改善箇所説明図

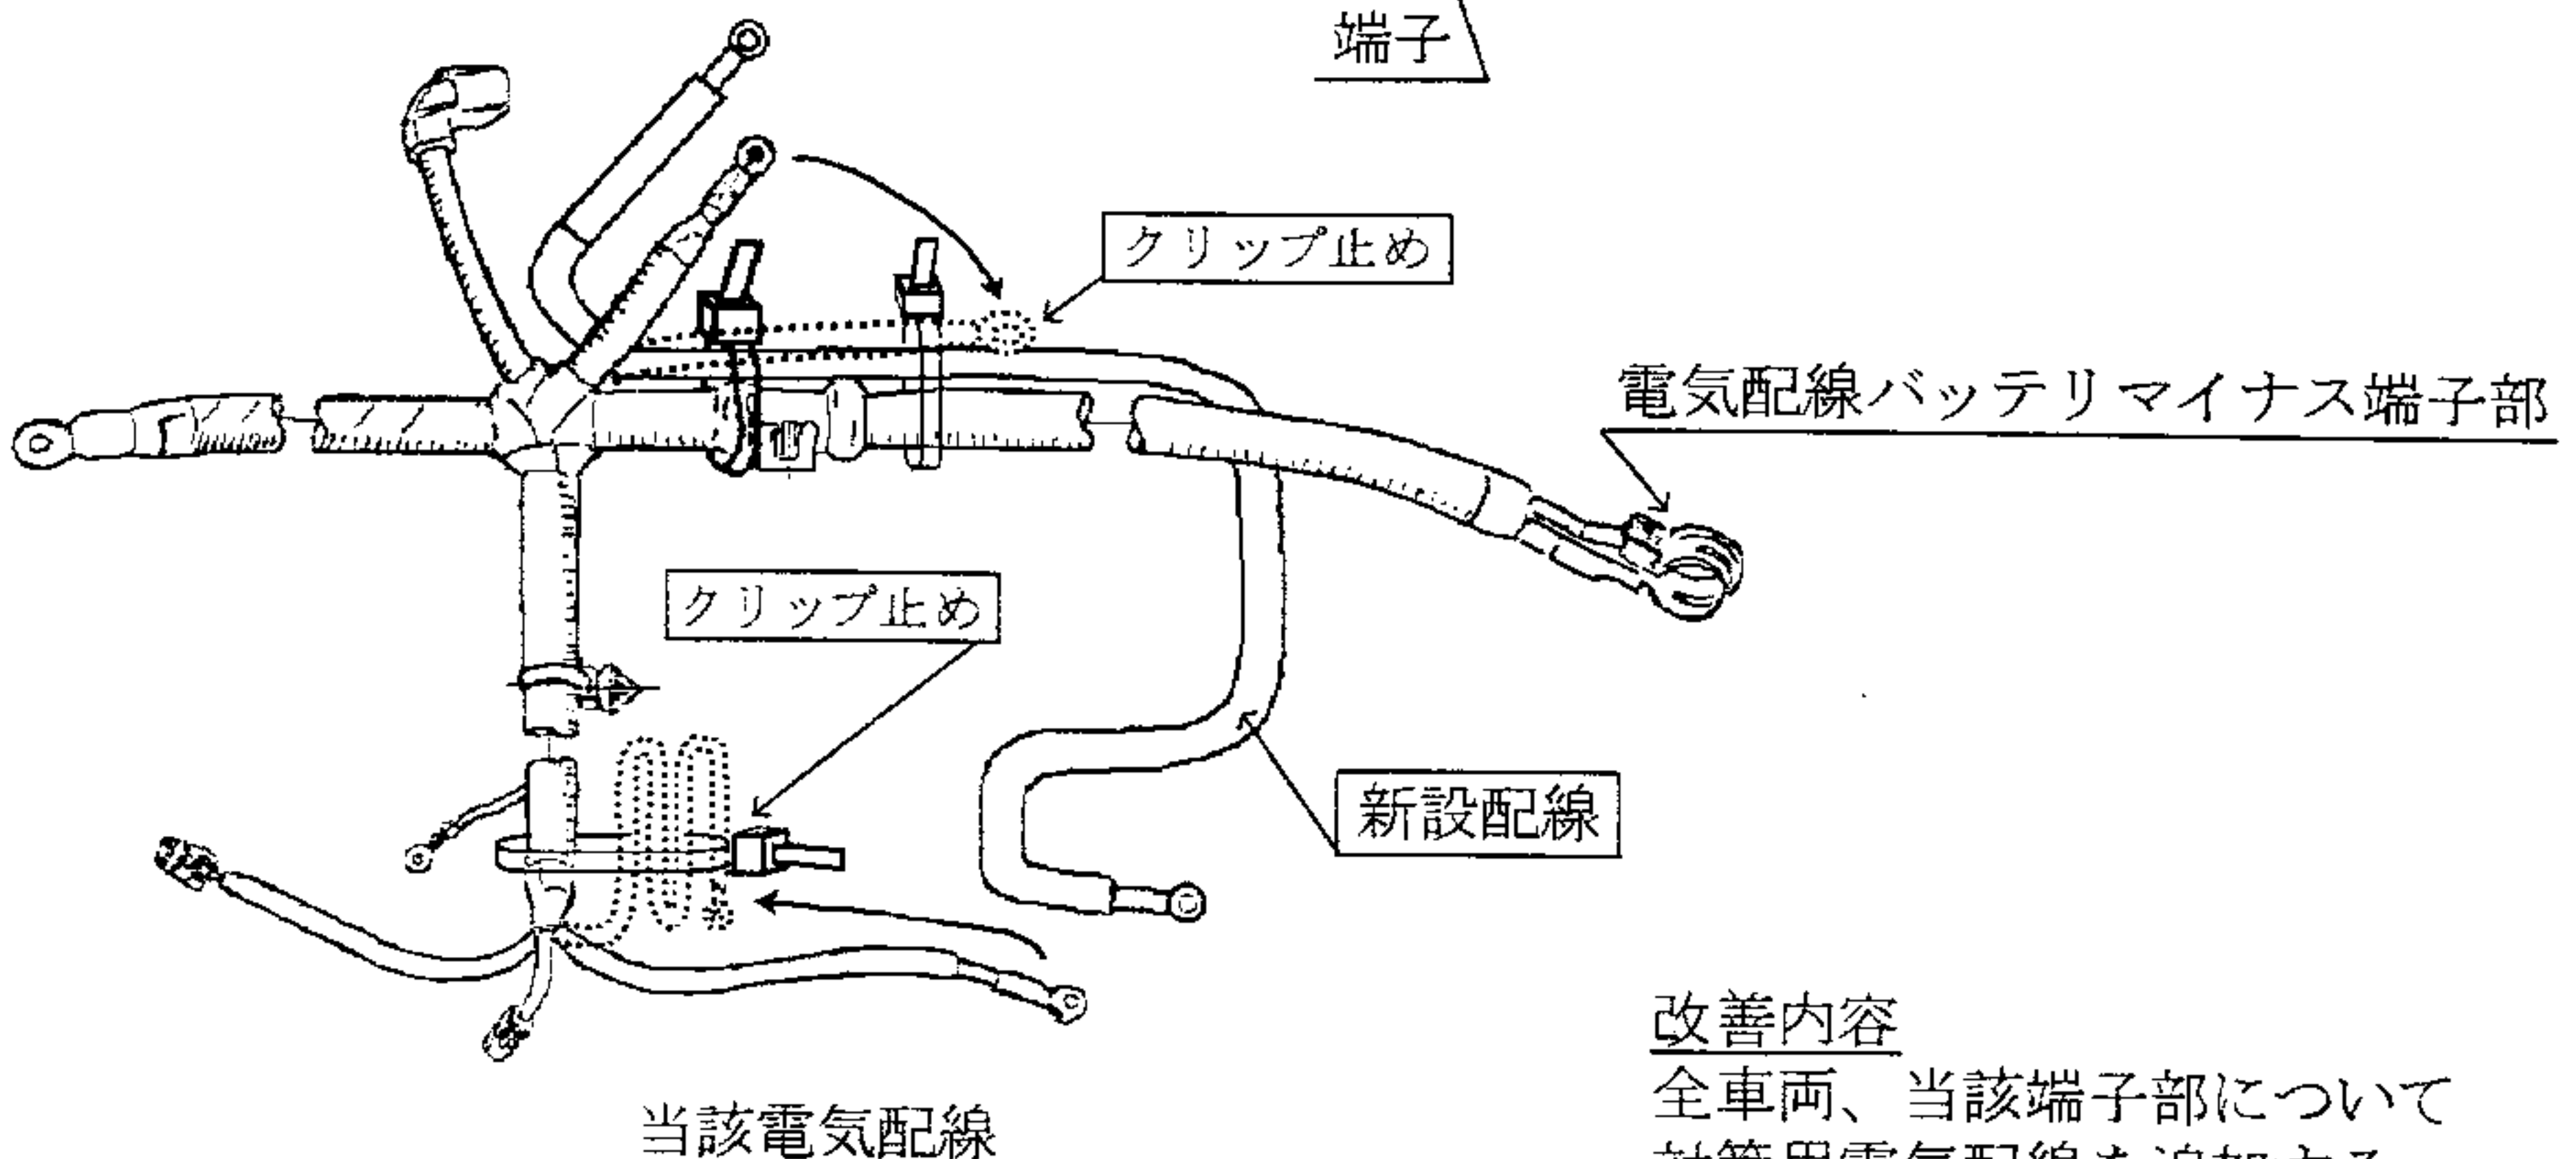
基準不適合箇所

発電機の電気配線において、当該配線の長さ設定が不適切なため、配線の端子部にエンジンの振動により過大な力がかかり、当該配線の端子部が折損するものがある。そのため、充電ができなくなり、最悪の場合、原動機が停止し、再始動ができなくなるおそれがある。

折損箇所

端子

改善内容

全車両、当該端子部について対策用電気配線を追加する。

識別：電気配線バッテリーマイナス端子部のコルゲートチューブに白色ペイントを塗布する。
 □内は追加部品を示す。
